9. Änderung des Bebauungsplans

Nr. 5-03

„Feldkirchen I“

Begründung/ Umweltbericht

BPÄ-Entwurf (Ausschnitt)

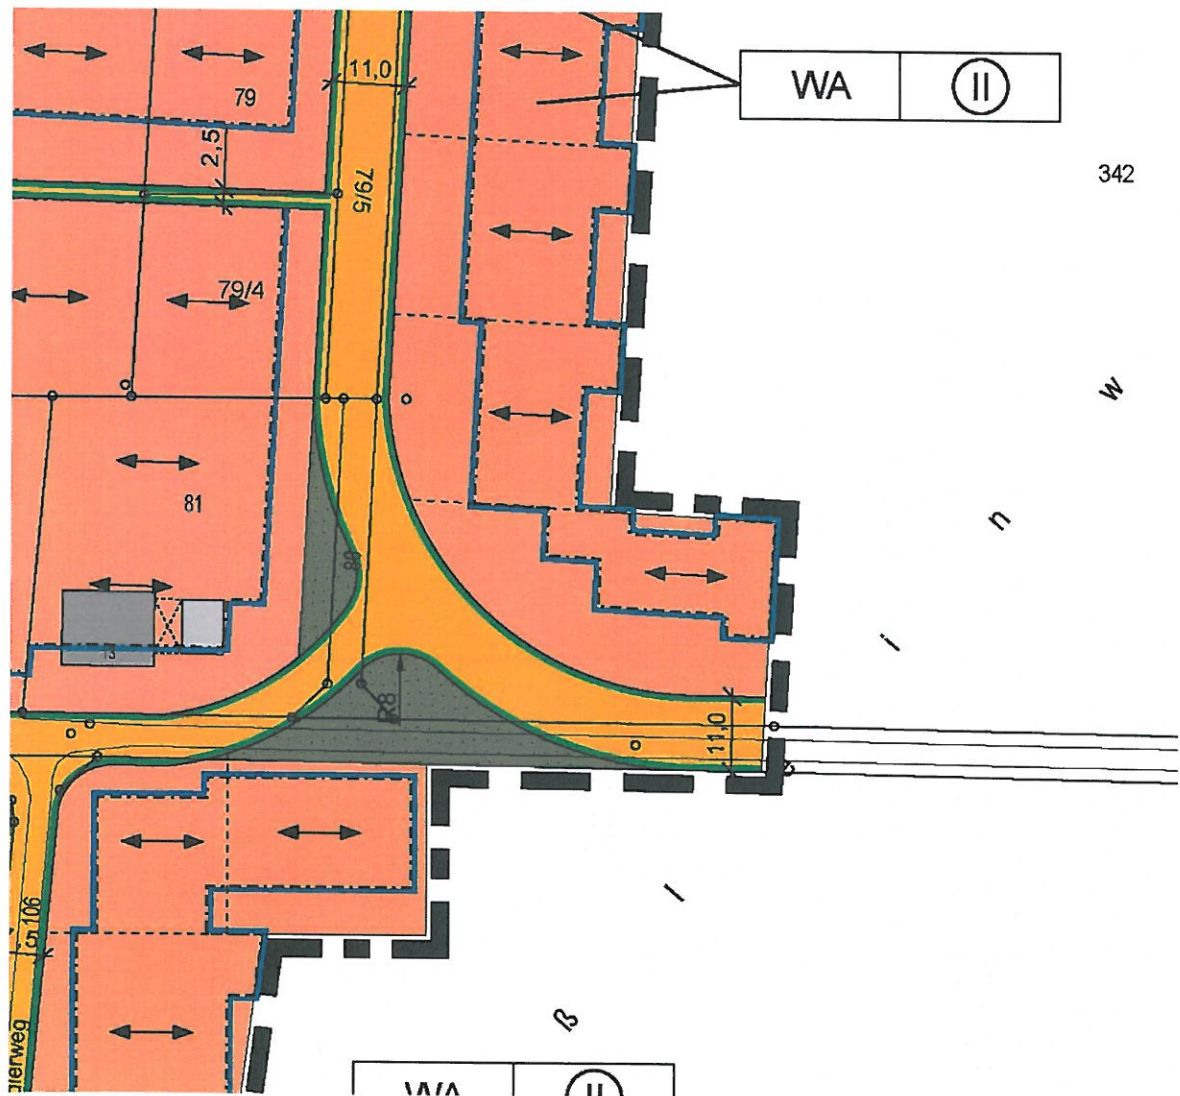
1. Die Planänderung übernimmt hier den bereits abgemarkten, aber noch nicht veräußerten Streifen der westlichen Eigentümer und weist im Bebauungsplan eine **öffentliche Verkehrsfläche mit rd. 7,5 m Gesamtbreite** aus, inklusive der Reduzierung des Mündungsradius von 12 m auf 7 m im Nordwesten und Süden. (Der Kurvenradius im Nordosten blieb bei 8 m entsprechend der gegenüberliegenden Mündung der Ringstraße in den Schusterweg.) Die Unterteilung des Querschnitts lehnt sich an die Aufteilung des südlichen Ringstraßenabschnitts an: 1,5 m breiter Fußweg auf der W-Seite, 4 m breite Fahrbahn und 2 m breiter seitlicher Parkstreifen mit Baumpflanzungen. Der **Gehweg nach Westen wird gestrichen** und den angrenzenden Bauparzellen als Wohnbaufläche zugeschlagen. => siehe folgenden BPÄ-Entwurf (Ausschnitt)

Planausschnitt aus dem rechtsverbindlichen Bebauungsplan Nr. 5-03

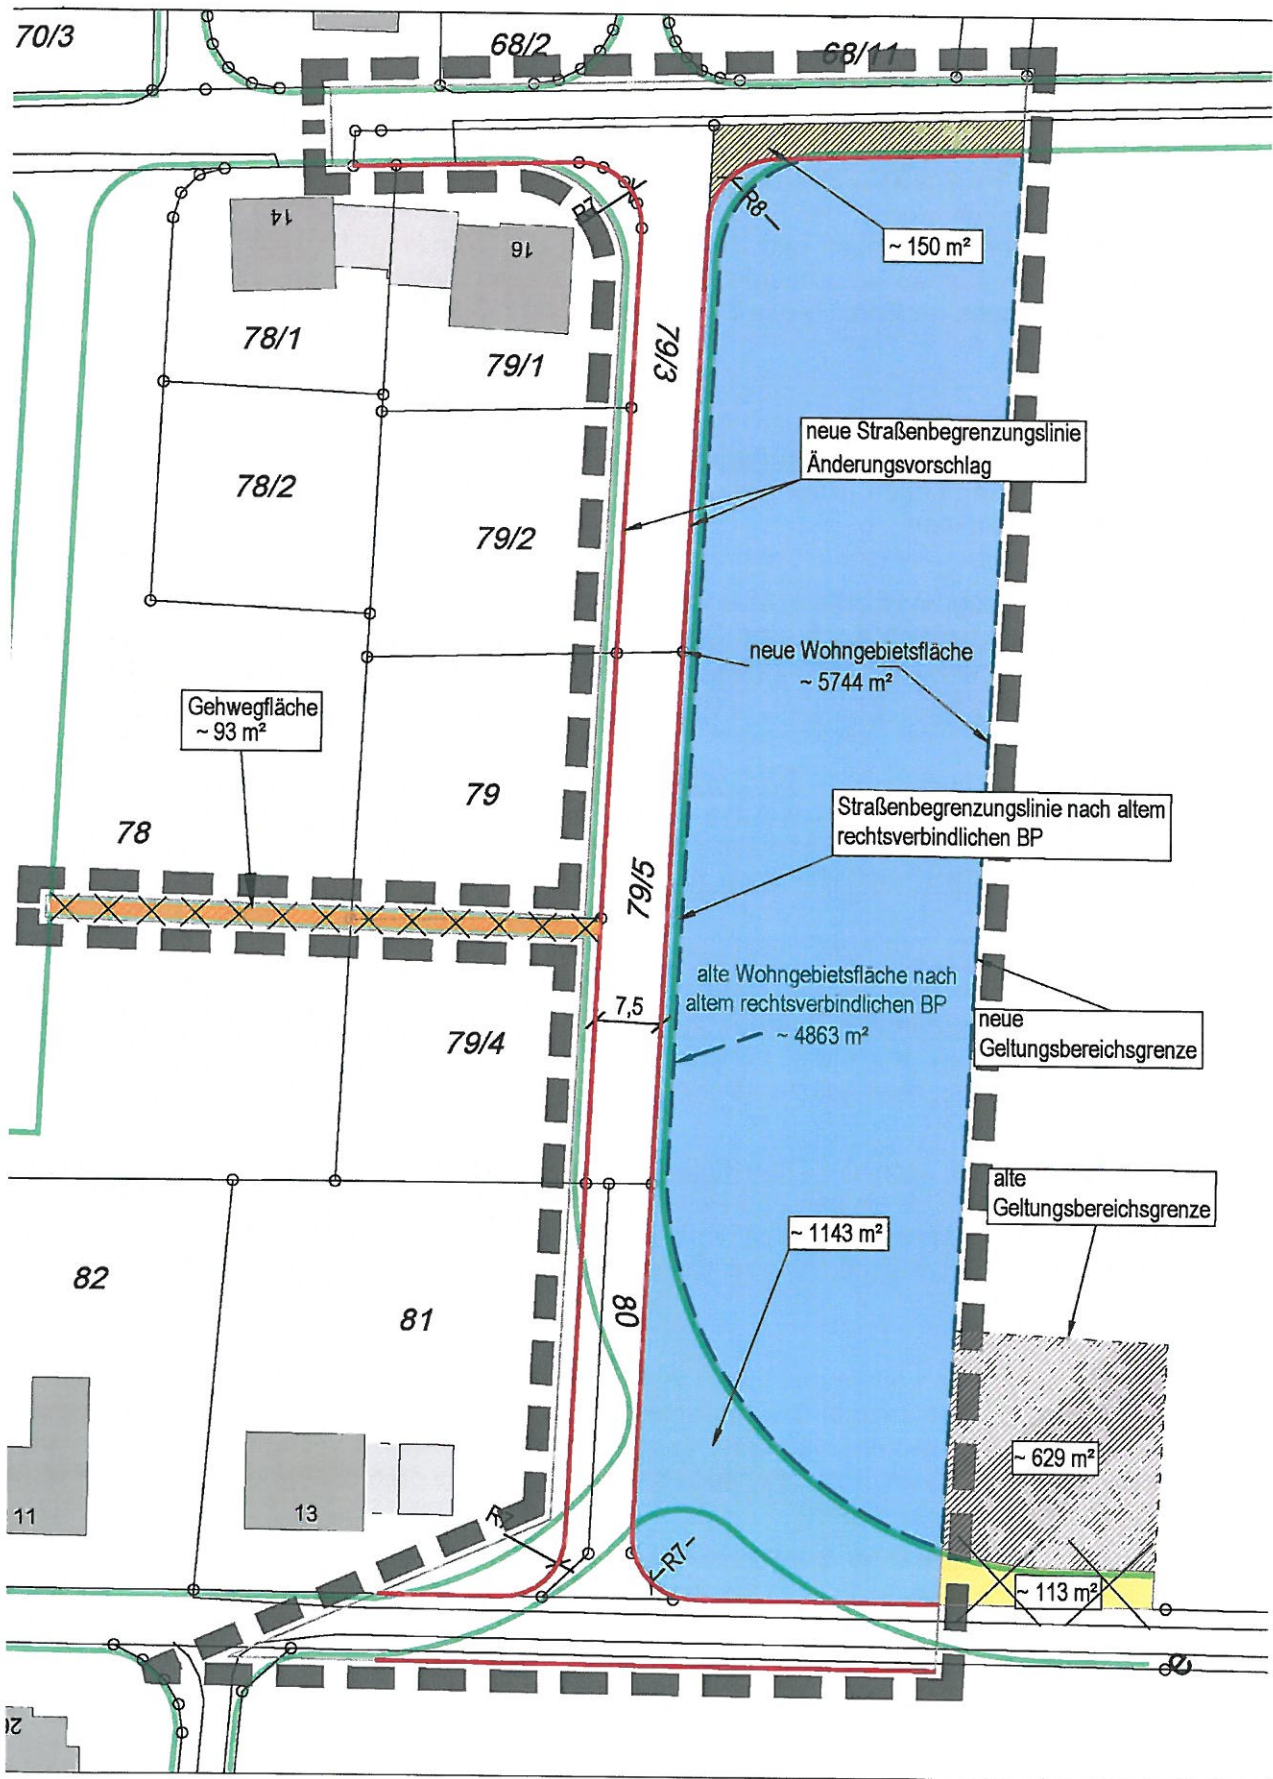
2. Der **verschwenkte Mündungstrichter** des Siedlerwegs in diese von Norden kommende Erschließung, der sehr viel Fläche in Anspruch genommen hätte (siehe folgenden Planausschnitt aus dem rechtsverbindlichen Bebauungsplan Nr. 5-03), soll in eine **flächensparende, einfache 90°-Mündung geändert** werden. Damit ändert sich in der Praxis aber auch die Haupt-/ Nebenstraßenzuordnung. In der alten Planung wäre diese neu auszubauende Straße die Vorfahrtberechtigte gewesen. Durch die stumpfe, flächensparende 90°-Mündung wird diese Straße nun zur untergeordneten Straße, die in den (nunmehr übergeordneten) Siedlerweg mündet.

3. Im Zuge der Änderung der Straßenbreite und der Mündungsform der Straße ergab das im Südosten parallel zur Straße nach Osten in die freie Landschaft vorstoßende Baugebiet keinen Sinn mehr (siehe obigen „Planausschnitt aus dem rechtsverbindlichen Bebauungsplan Nr. 5-03“). Zudem verursachte dieser Versprung einen ungünstigen Zuschnitt der restlichen Landwirtschaftsfläche. Daher wurde die **östliche Geltungsbereichsgrenze des alten Bebauungsplans hier begradigt** (siehe Planimetrieskizze im Folgenden). Durch diese Änderung wird die angrenzende Landwirtschaftsfläche einfacher zu bewirtschaften und trotz der Reduzierung an Bauland in dieser Ecke gewinnt der dortige Eigentümer über die Änderung der Straßenbreite und des Straßenver-

Planimetrische Zusammenfassung der Änderungen

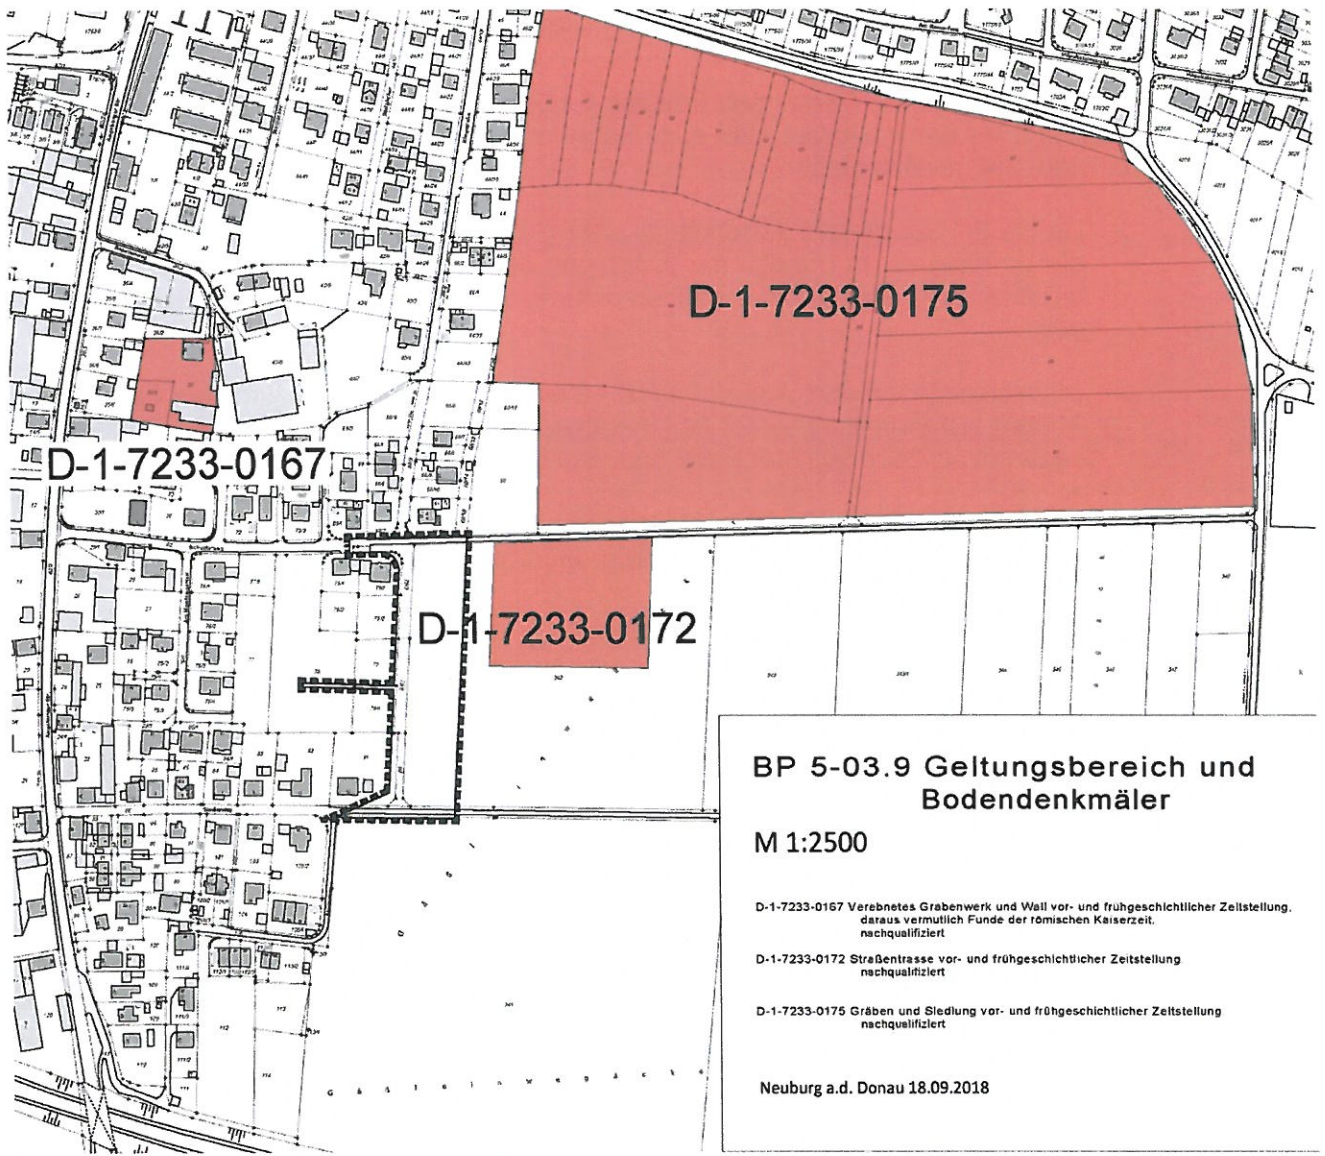
laufs/ der Straßenmündung letztlich rd. 250 m² an Bauland (siehe folgende planimetrische Zusammenfassung).

4. Auch die im Bebauungsplan vorgeschlagene **Baugrundstücksparzellierung** musste ebenso im Zuge der Änderungen auf den Prüfstand, nicht nur zur Reduzierung des Flächenverbrauchs und dem Annähern an heutige Grundstücksgrößen im Sinne einer Nachverdichtung, sondern als konkrete Darstellung auch wegen der Folgeaussagen der Parzellengrößen: Die im Bebauungsplan dargestellten Parzellen, Grenzen und Zufahrten sind die Grundlage für weitere Planinhalte, die letztlich im Straßenausbau entscheidend sind. Von diesen Darstellungen leiten sich bspw. die Bordsteinabsenkungen im Bereich der Zufahrten ab, die möglichen Baumpflanzungen und Besucher-Stellplätze.

Im rechtsverbindlichen Bebauungsplan sind auf der Ostseite noch 6 Parzellen mit rd. 870 – 890 m² je Parzelle dargestellt, eine **neue Aufteilung in 7 Parzellen** würde dann (immer noch) rd. 815 – 820 m² je Parzelle erbringen. Eine weitere Reduktion in der Tiefe der Grundstücke wurde hier (noch) nicht vorgenommen.
